# 改善箇所説明図

## 基準不適合状態にあると認められる構造、装置又は性能の状況及びその原因

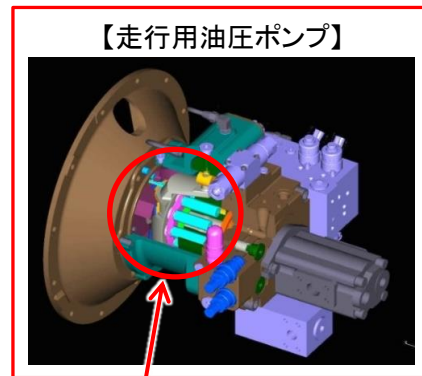
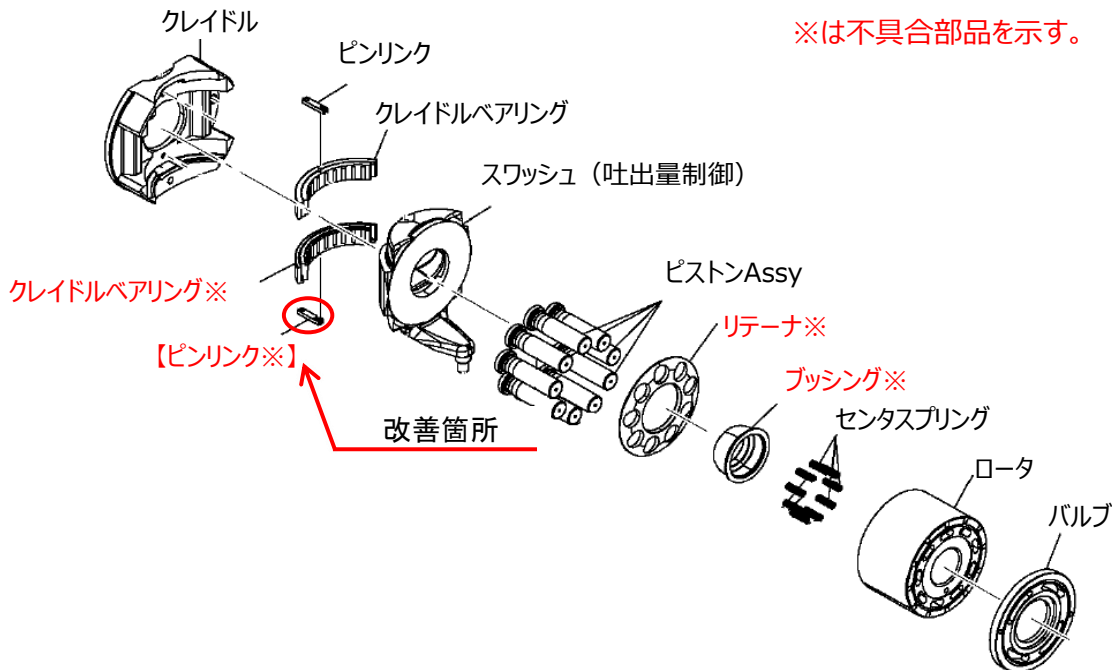
不具合発生箇所

※は不具合部品を示す。

タイヤローラの走行用油圧ポンプにおいて、ポンプ内で使用されているピンリンクを加工する設備の管理が不適切なため、加工不良により強度が不足するものがある。そのため、当該ピンリンクの摩耗が進行し、ポンプ内で脱落することによりピンリンクが他の内部部品を損傷させ、最悪の場合、駐車ブレーキの解除ができなくなり走行不能となるおそれがある。

注：□内は交換部品を示す。

全車両、走行用油圧ポンプを良品に交換する。
